SYMPHONY V2 – version log

Revisioni, modifiche approvate, decisioni e verifiche di progetto

Documento	**symphony_version_log** (unico file, aggiornato a ogni revisione). Fino alla rev. 1.5 si chiamava `modify_request1910` : tutto il suo contenuto è riportato qui, invariato
Revisione corrente	**1.35** del 02/11/2026 – R-13 chiuso senza modifiche: pull-up I2C1 tramite JP201 aperto, standard di progetto

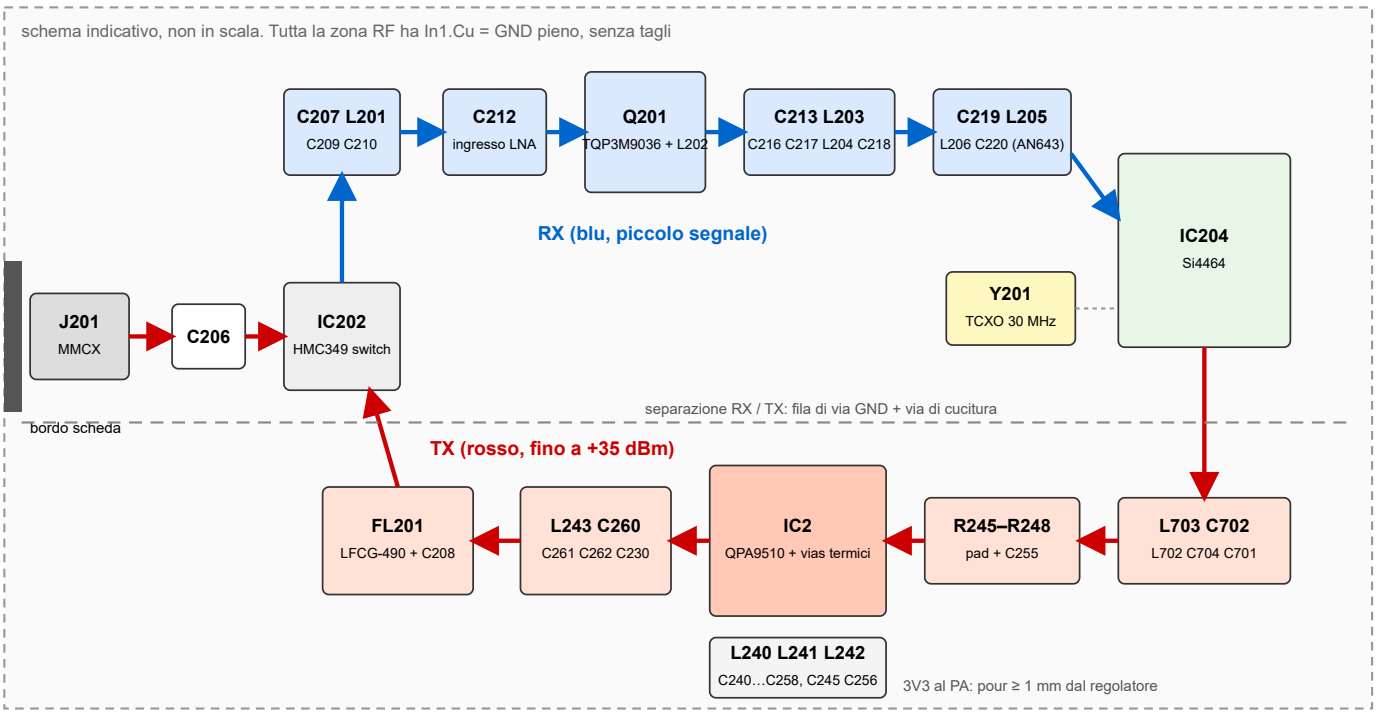
- Riferimento delle linee RF su F.Cu: **In1.Cu = GND pieno** sotto tutta la zona RF, senza tagli e senza altre piste.
- **Linea consigliata: coplanare con massa (CPWG), pista 0.20 mm, distanza dal GND di F.Cu 0.20 mm.** Calcolo: 51 Ω con εr 4.1, 49 Ω con εr 4.5. Microstriscia semplice a 50 Ω: circa 0.17 mm.

- A 435 MHz λ in scheda ≈ 390 mm: piste RF di pochi mm sono corte, ma vanno comunque tenute a 50 Ω, dritte e senza stub. Curve a 45° o ad arco.
- Via di cucitura GND lungo le linee RF e lungo il bordo del GND di F.Cu: **passo ≤ 2 mm** (copre anche le armoniche del PA fino a qualche GHz).

- Prima di sbrogliare, verificare con il calcolatore di impedenza JLCPCB per lo stackup scelto e, se cambia, aggiornare la larghezza della netclass RF_50R.
